**PROGETTO AGRO-ENERGETICO DI SAN SEVERO**

## **Valutazione di Impatto Ambientale**

Controdeduzioni del Proponente alle osservazioni del  
Pubblico

Maggio 2018

**Figura 2.11a** *Mappa dei battenti con tempo di ritorno 500 anni*

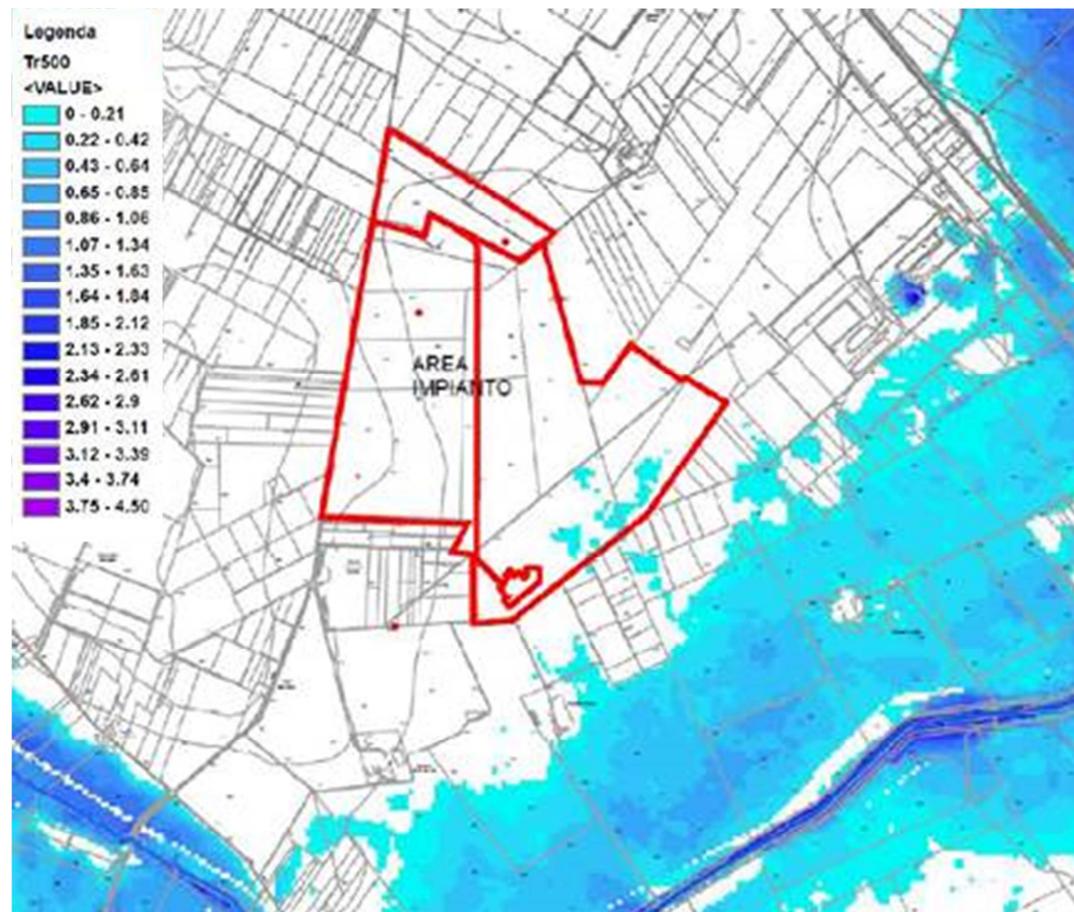
L'analisi del Piano Stralcio per l'Assetto Idrogeologico (PAI) per i Bacini Regionali della Puglia, approvato dal Comitato Istituzionale dell'Autorità di Bacino della Puglia, mostra che l'area individuata per la realizzazione del progetto non interessa alcuna area a pericolosità geomorfologica mentre ricade in una zona classificata BP "Aree a bassa pericolosità idraulica", che non costituisce condizione di non idoneità alla localizzazione dell'impianto.

Ulteriori studi idraulici di approfondimento eseguiti da 3SP permettono di affermare che il rischio idraulico nell'area di sito è assente dall'area è praticamente assente, come mostrato nella seguente figura.

Solo alcune piccole aree nella parte sud occidentale del sito mostrano dei battenti idraulici inferiori a 20 cm in caso di eventi con tempo di ritorno pari a 500 anni.

Ortofoto - Anno 1994

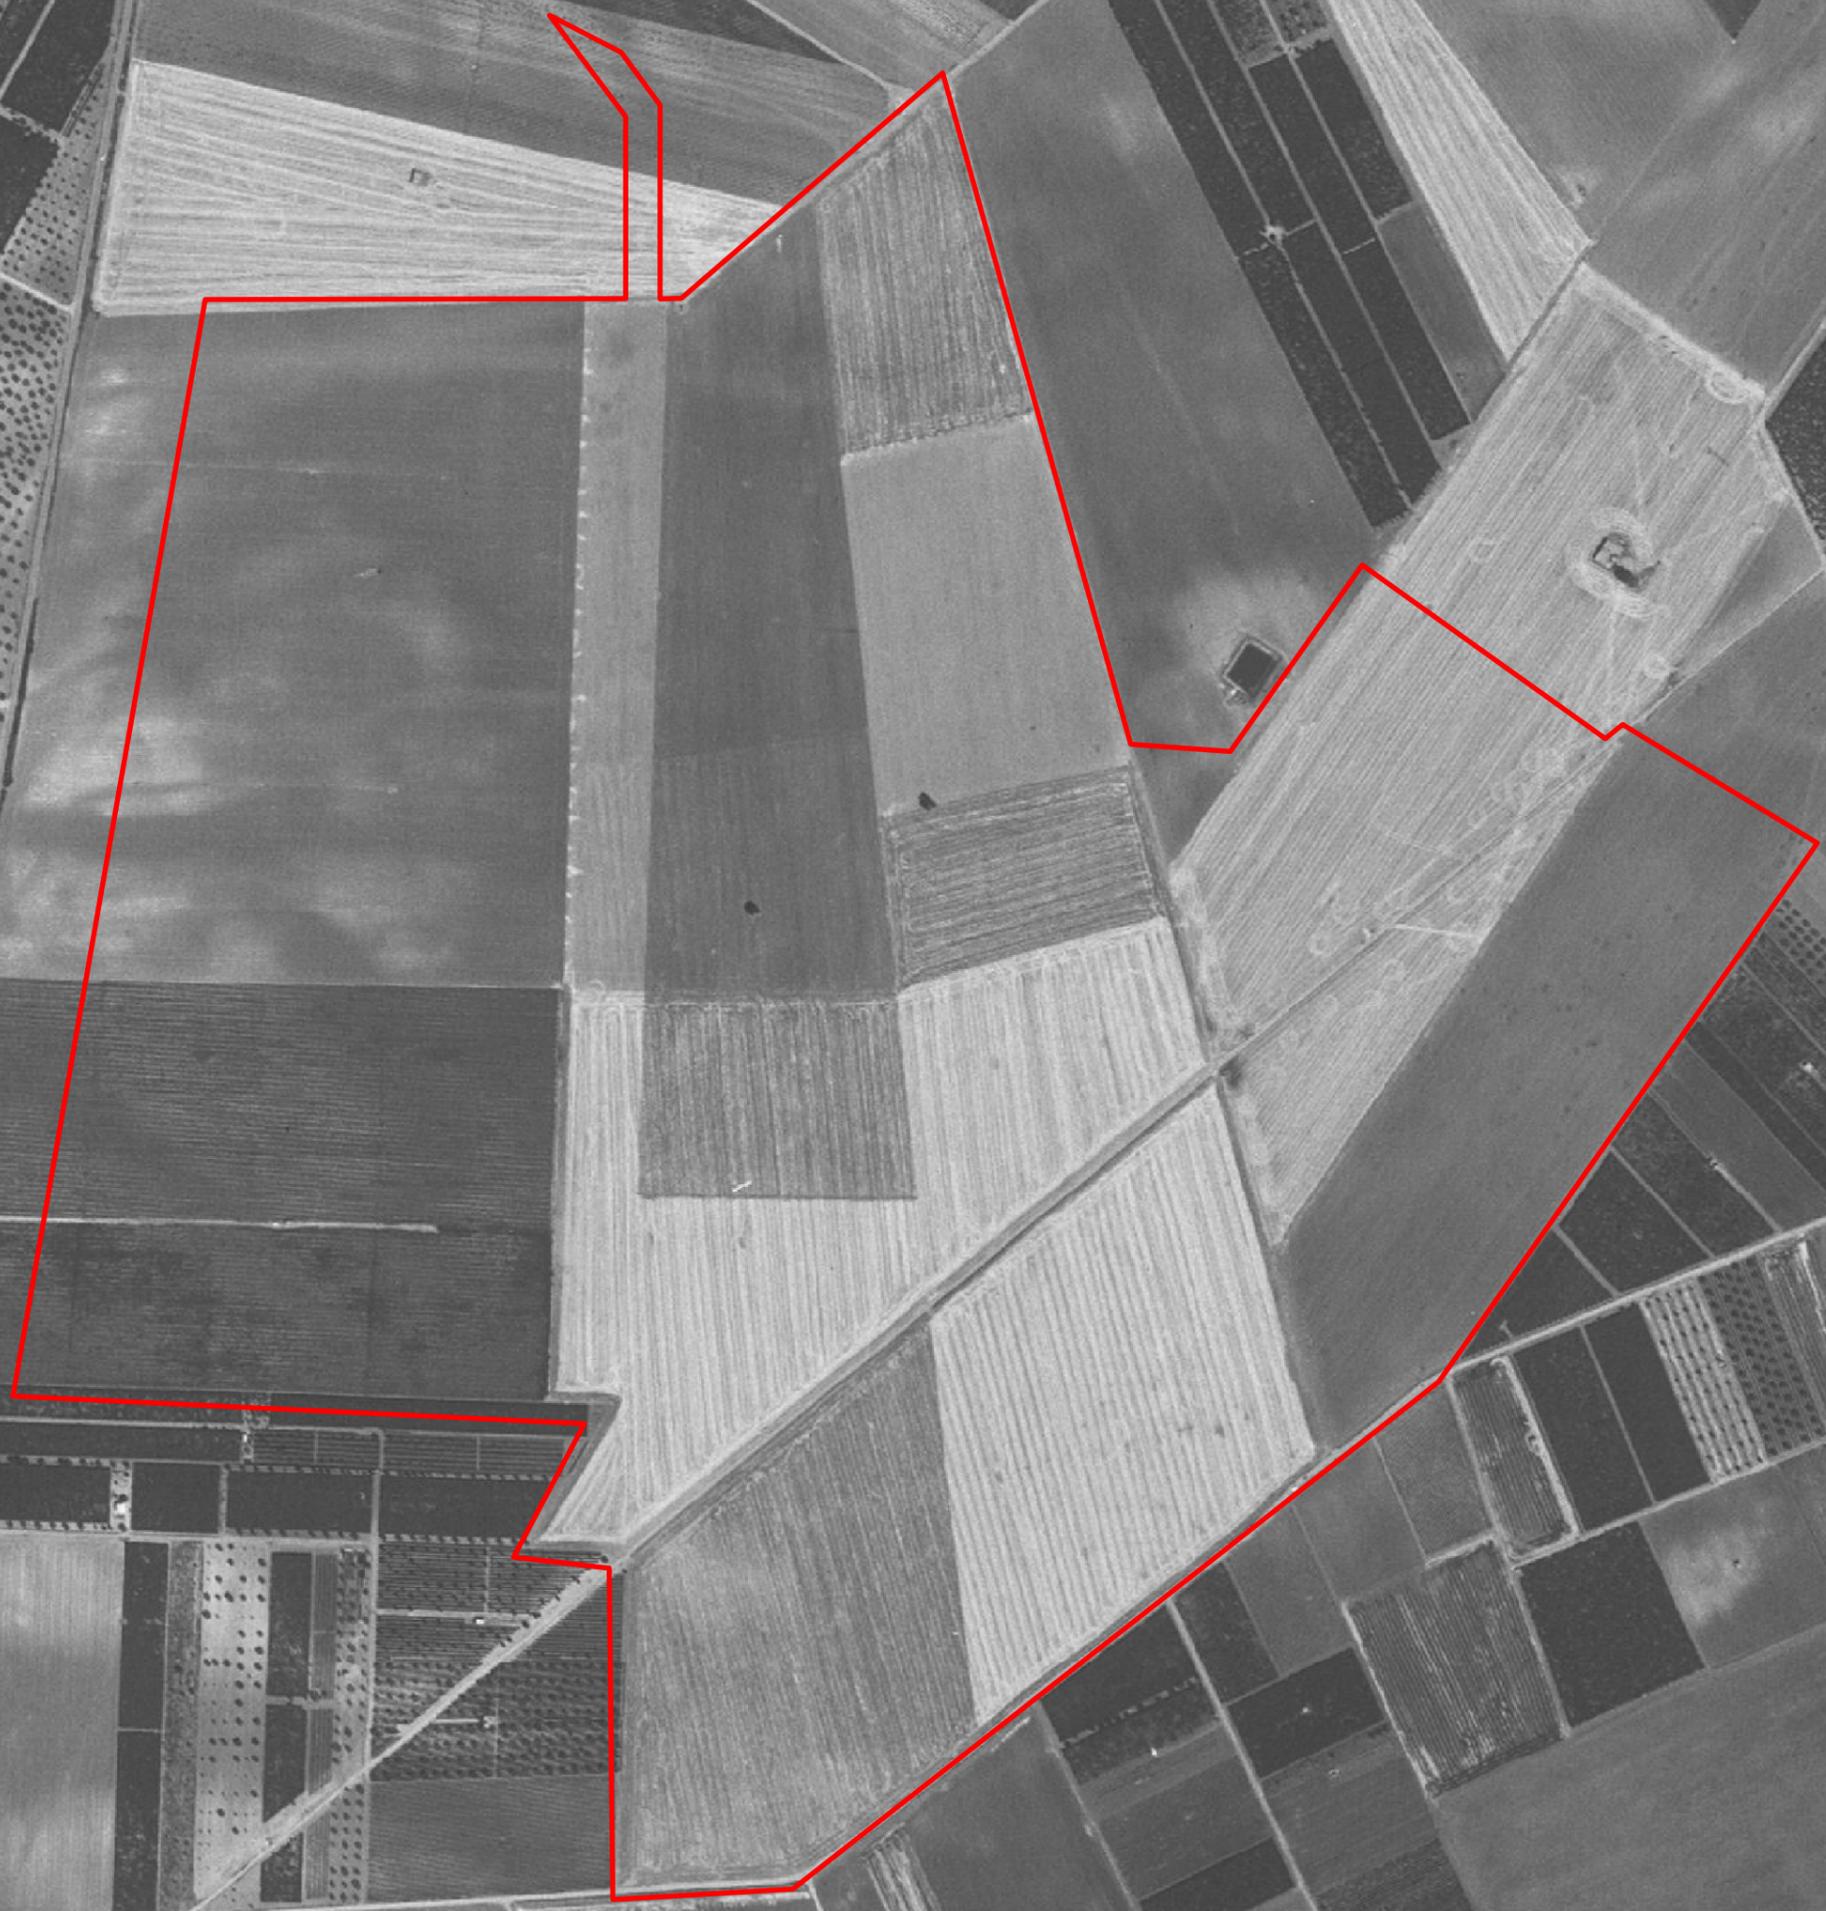
Gli osservanti osservano che la localizzazione del progetto proposto non è compatibile con la destinazione del PUG comunale a zona “Es – Zona agricola pregiata (di alto valore agronomico a produzione specializzata)” in quanto vi sono presenti colture agricole pregiate.

La consultazione di ortofoto storiche (ricavate dal Portale Cartografico Nazionale) relative agli anni 1988, 1994, 2000, 2006 e 2012 (allegato 1), che esaminano dunque un periodo di trent’anni, confermano che tale distribuzione di colture è da tempo consolidata e che il progetto non determina nessun condizionamento per il proseguimento delle attività agronomiche pregiate là dove attualmente insediate, ma neppure costituisce un limite per la loro estensione, in quanto negli ultimi trent’anni non si è assistito a alcuna espansione degli utilizzi agricoli pregiati nelle aree interessate dall’impianto CSP.
